"Teatro d'acqua"

Storia di una fontana a Casale Monferrato

REALIZZAZIONE DI FONTANA NELLA ROTATORIA SPARTITRAFFICO ALL'INCROCIO TRA VIA ADAM, STRADA VECCHIA TORINO E STRADA VECCHIA VERCELLI

VARIANTI **(per il confronto si veda la tavola A05 del progetto esecutivo)**

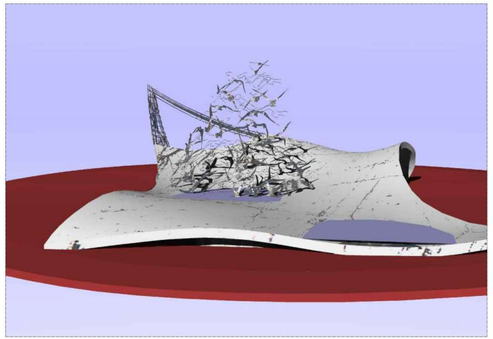
3) MODIFICA ESTREMITA' AD EST, VISTE DALLA VIA ADAM E DAL PONTE

SEZIONE 8

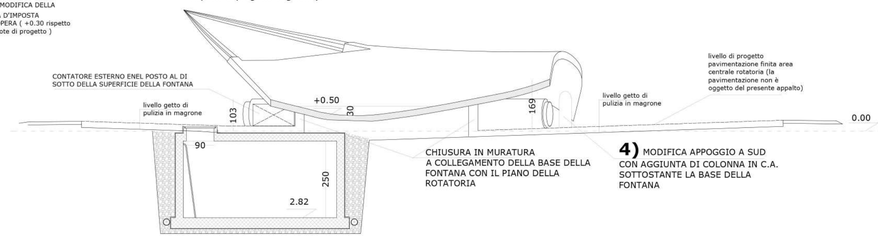
1) MODIFICA DELLA QUOTA D'IMPOSTA DELL'OPERA (+0.30 rispetto alle quote di progetto)

3) MODIFICA ESTREMITA' AD EST, realizzata con la fuoriuscita dalla struttura in C.A. di barre in acciaio inox (soluzione notevolmente piu' leggera rispetto al progetto originario)

PIANTA Y-Y con indicazione della rete dei sottoservizi

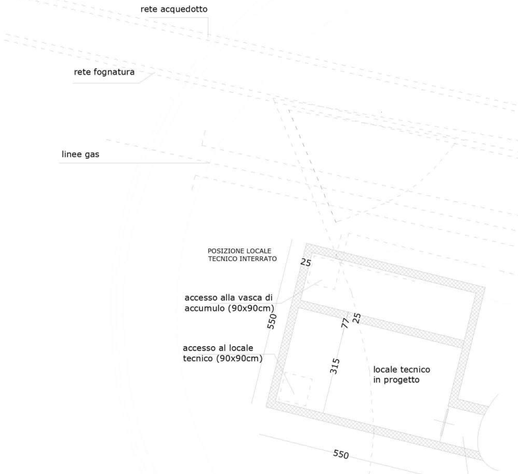
1) risistemazione dell'attuale pavimentazione all'intorno della fontana mediante un nuovo livellamento utile alla sistemazione di verde naturale, proponiamo un manto di rose banksie che ovvierebbe alla risoluzione del punto 4) (sostituzione appoggio) in quanto il pilastro interessato ne risulterebbe occultato

6) restauro degli elementi metallici all'estremità est e degli elementi in Inox della scultura "volo"

4) sostituzione dell'appoggio inestetico come da direttive della nuova progettazione ingegneristica. Tale onere sarebbe superfluo nel caso la nuova pavimentazione fosse sostituita dalla sistemazione di un manto di cespugli di rosa banksia che occulterebbero la vista del sostegno, come da fotomontaggi allegati

2) rivestimento della superficie in cemento con resina cementizia bianca con definizione e riallineamento dei bordi laterali

3) realizzazione di scarico centrale per eliminare l'afflusso d'acqua in corrispondenza della canalina da eliminare (punto 5)

5) eliminazione del profilo metallico con funzione di trattenimento acqua e dell'attuale canalina raccolta acqua

- 1) risistemazione dell'attuale pavimentazione all'intorno della fontana mediante un nuovo livellamento utile alla sistemazione di verde naturale, proponiamo un manto di rose banksie che ovvierebbe alla risoluzione dei punto 4) (sostituzione appoggio) in quanto il pilastro interessato ne risulterebbe occultato.

- 2) rivestimento della superficie in cemento con resina cementizia bianca con definizione e riallineamento dei bordi laterali
- 3) realizzazione di scarico centrale per eliminare l'afflusso d'acqua in corrispondenza della canalina da eliminare (punto 5)

- 4) sostituzione dell'appoggio inestetico (punto 4) come da direttive della nuova progettazione ingegneristica.
- 5) eliminazione del profilo metallico con funzione di trattenimento acqua e dell'attuale canalina raccolta acqua .

- 6) restauro degli elementi metallici all'estremità est e degli elementi in Inox della scultura "volo"
- 7) revisione degli agganci previsti per eventuali future installazioni di sculture diverse.

- 8) revisione dell'impianto elettrico e sostituzione degli elementi illuminanti
- 9) revisione dell'impianto idraulico

SEZIONE 8

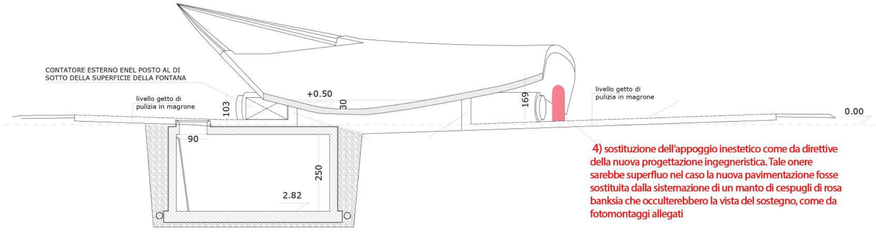
6) restauro degli elementi metallici all'estremità est e degli elementi in Inox della scultura "volo"

4) sostituzione dell'appoggio inestetico come da direttive della nuova progettazione ingegneristica. Tale onere sarebbe superfluo nel caso la nuova pavimentazione fosse sostituita dalla sistemazione di un manto di cespugli di rosa banksia che occulterebbero la vista del sostegno, come da fotomontaggi allegati

SEZIONE 9

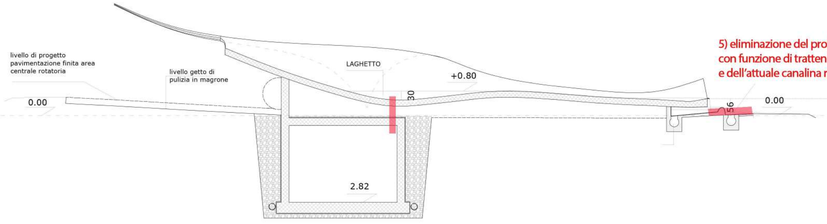
5) eliminazione del profilo metallico con funzione di trattenimento acqua e dell'attuale canalina raccolta acqua
